# 改善箇所説明図

ホイール取付部断面図

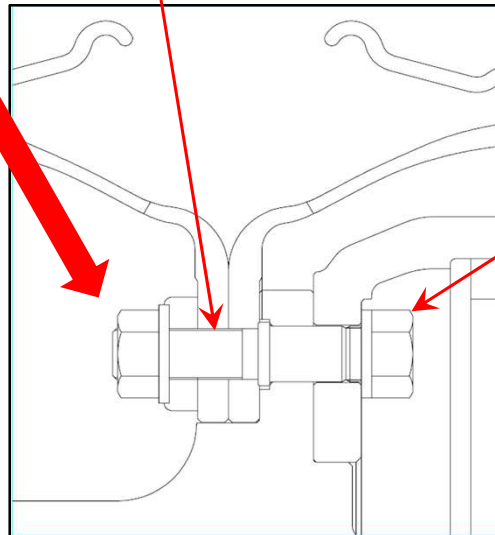
ハブボルト 対策品に交換。  
基準不適合発生箇所

ハブナット  
新品に交換。

ロータリ除雪車の走行装置において、ホイール取付用ハブボルトの強度が不適切なため、ハブボルトが折損するものがある。そのためブレーキドラム内にハブボルトとハブナットが脱落し、そのまま使用を続けると、ブレーキドラムとブレーキシューの間にハブボルトとハブナットが噛み込み、最悪の場合、タイヤの回転が停止して走行出来なくなり、他の交通を妨げるおそれがある。

全車両、ハブボルトの全数を対策品に交換する。またハブナットの全数を新品に交換する。
